株式会社ミスミ

「定荷重ばね」仕様変更のご案内

定荷重ばね

取付板

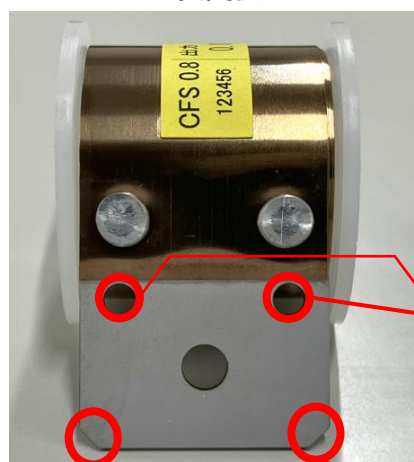
- ・取り付け板の形状変更（取付補助穴、C 面取りの追加）

取付補助穴追加

C 面取り追加
